改善箇所説明図

基準不適合発生箇所

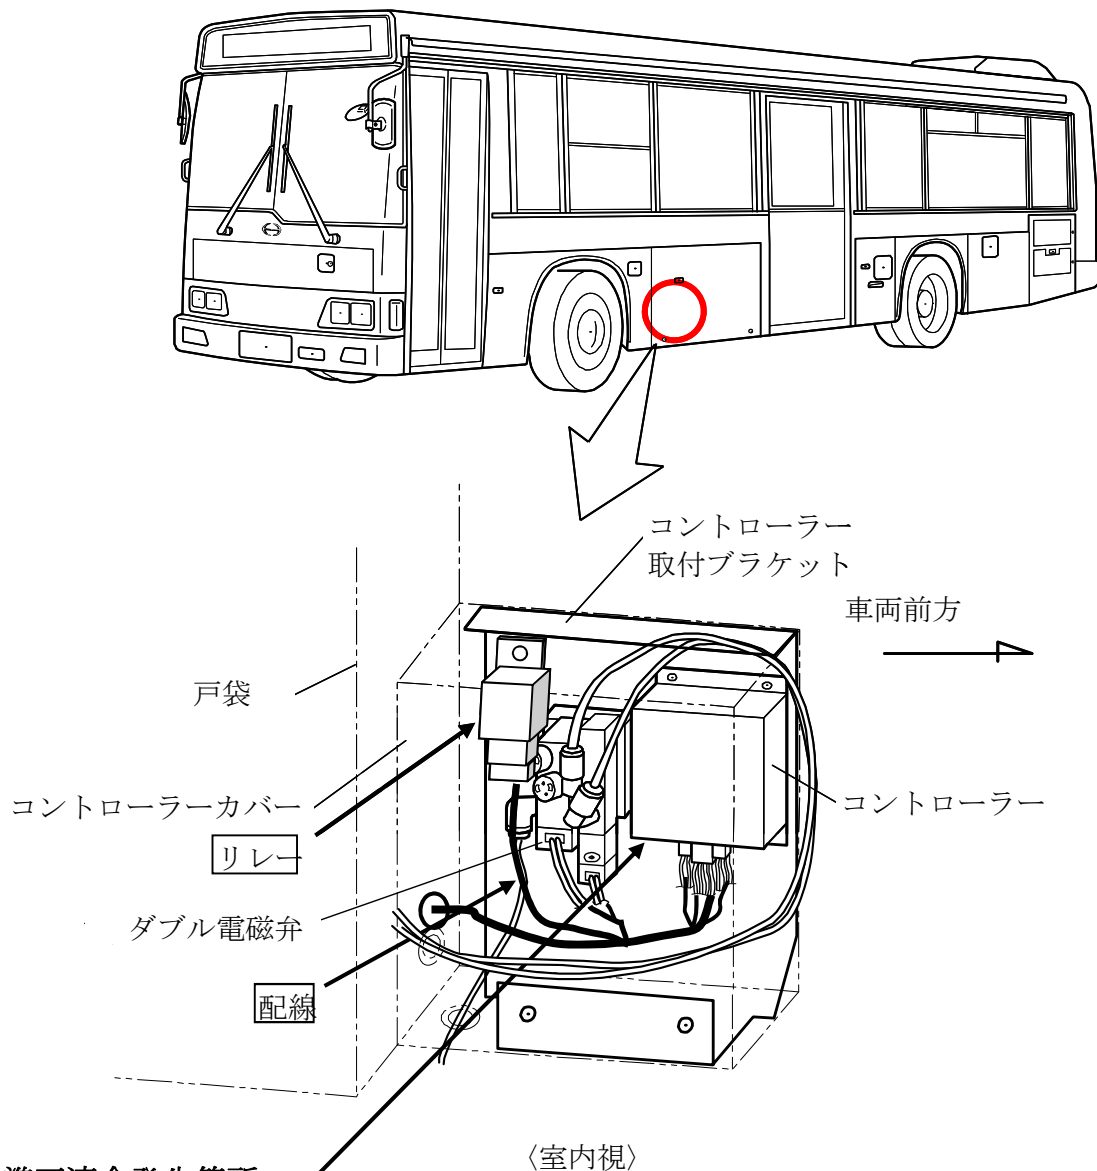
中型路線バスのダブル電磁弁式開閉機構の後扉(引き扉)において、扉開閉用の電気回路が不適切なため、扉の閉位置を検出するスイッチが故障した場合に、運転者席での扉閉操作で扉が閉まらず、かつ扉が閉じない状態にもかかわらず、その状態を運転者に知らせるランプが点灯しないとともに開扉発車防止装置(アクセルインターロック)が作動しないお

全車両、当該回路にリレーを追加するとともに、配線を変更する。

識別：コントローラーカバーに黄色ペイントを塗布する。
